Servicemeddelande

PRODUKT	AVD.	GRUPP
P	2	25
BETR.		NR.
Dränerslang från oljefälla		27
B17-23 1981-		DATUM Nov. 81

Dränerslang från oljefälla B17-23 1981-

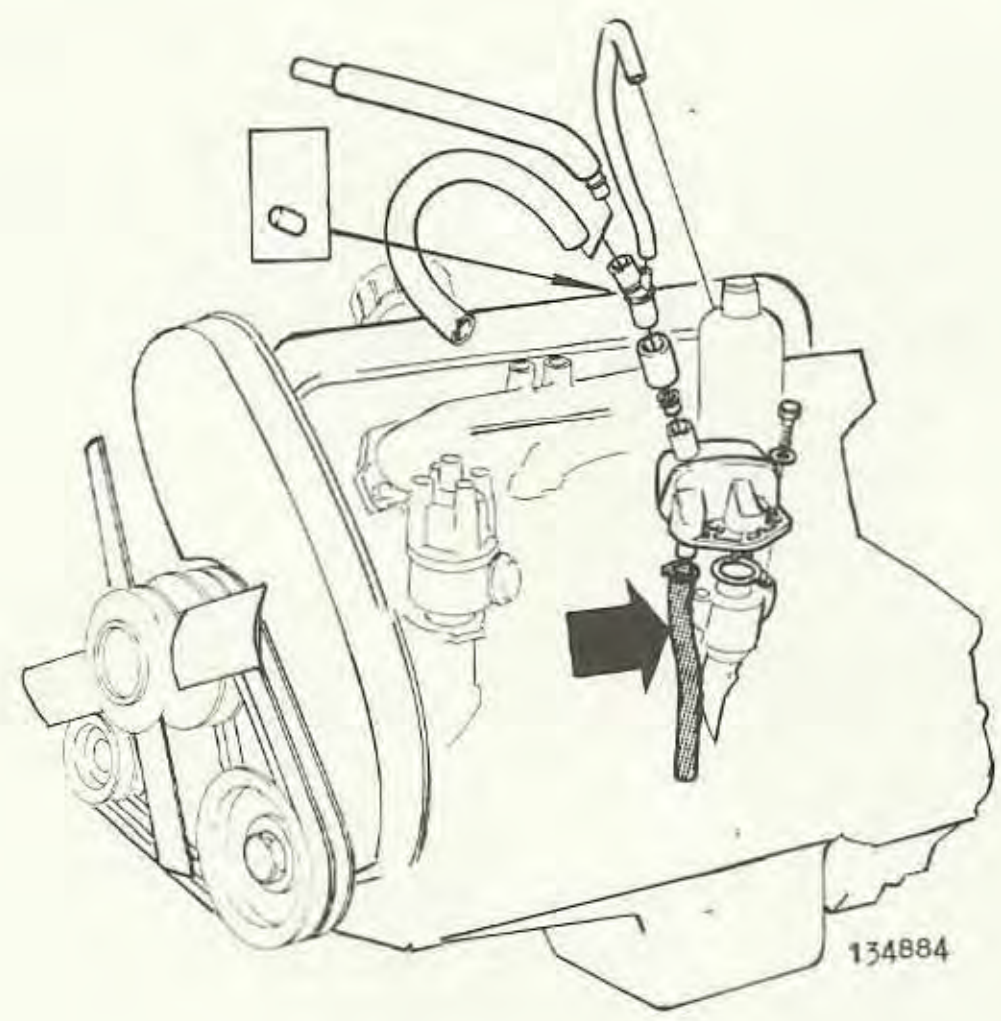
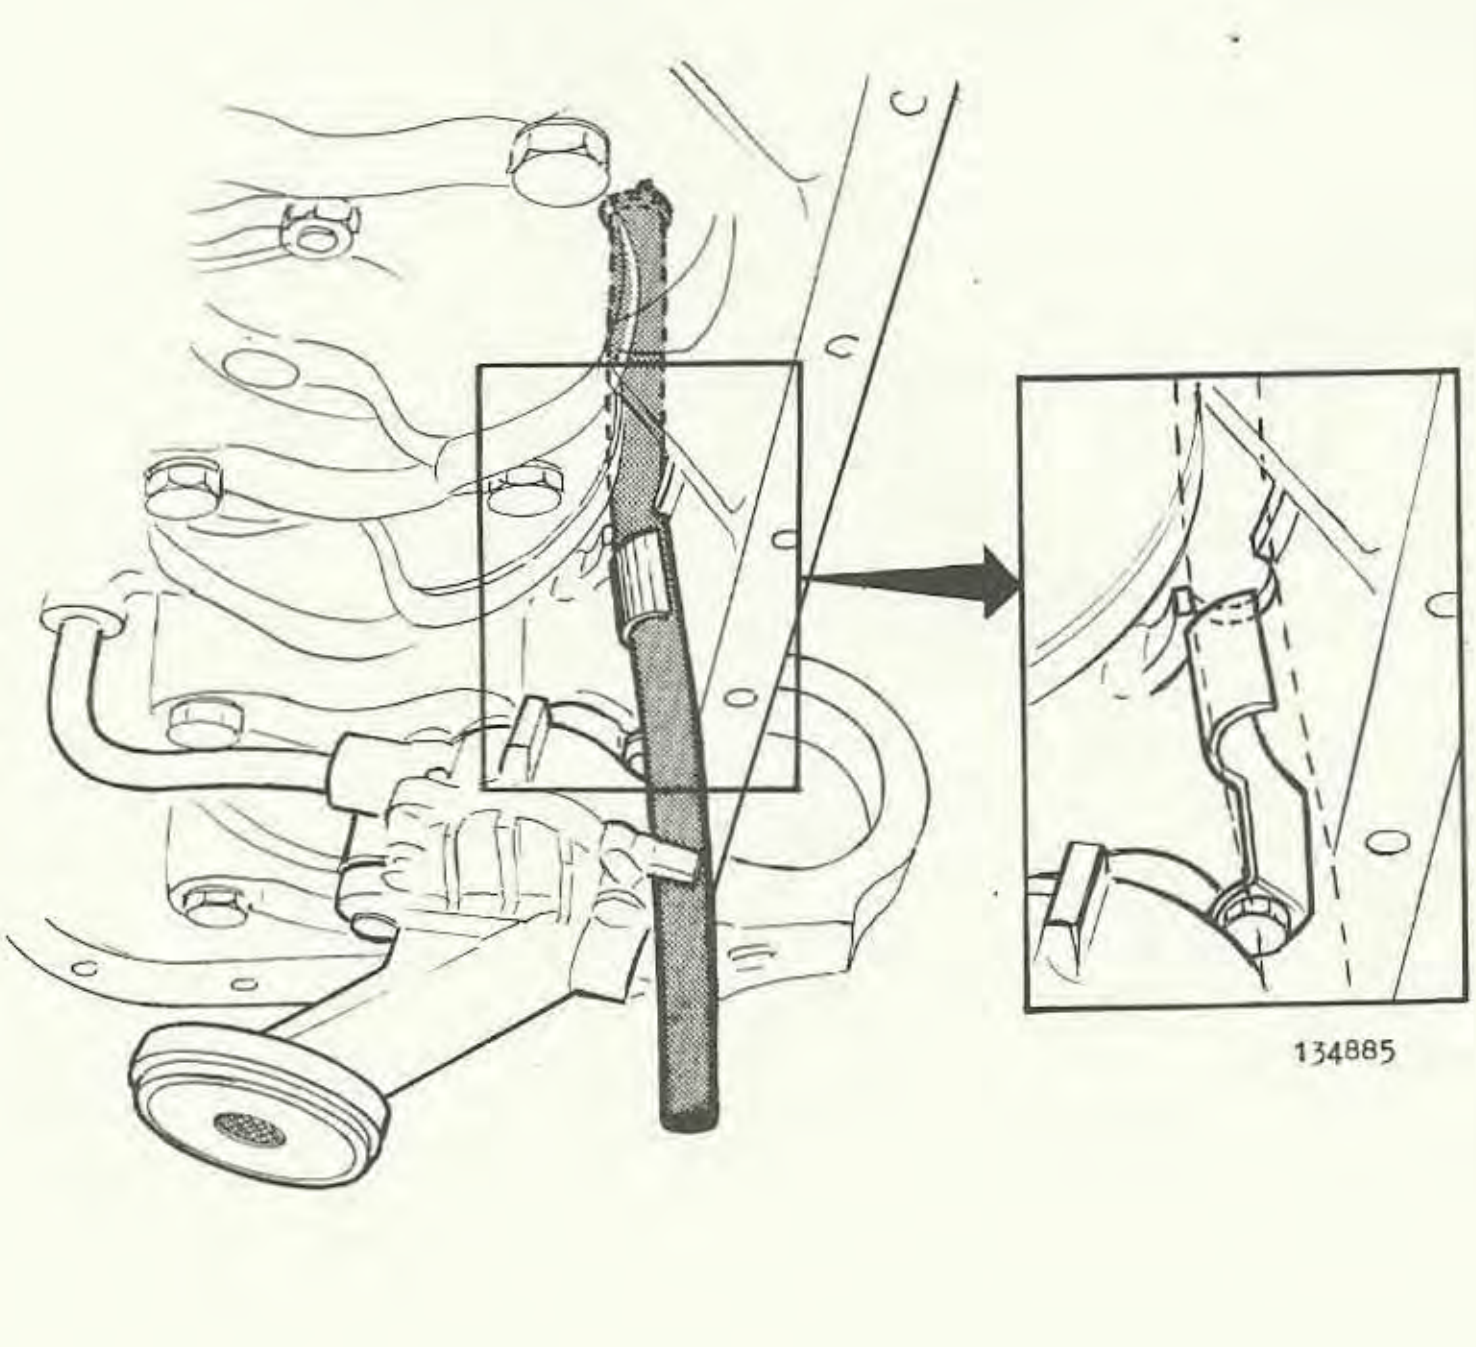
För att vevhusventilationen ska fungera korrekt måste dränerslangen vara rätt ditsatt och mynna under oljenivån i oljesumpen.

Om dränerslangen är fel ditsatt eller för kort finns risk att vevhusventilation sätts helt ur funktion. Dessutom kan slangen gå mot vevaxeln och trasas sönder.

Vid borttagning av oljefälla:

Se till att dränerslangen inte följer med upp. Om slangen följer med upp måste oljesumpen tas bort. Detta för att säkerställa att slangen kommer i rätt läge vid ditsättningen.
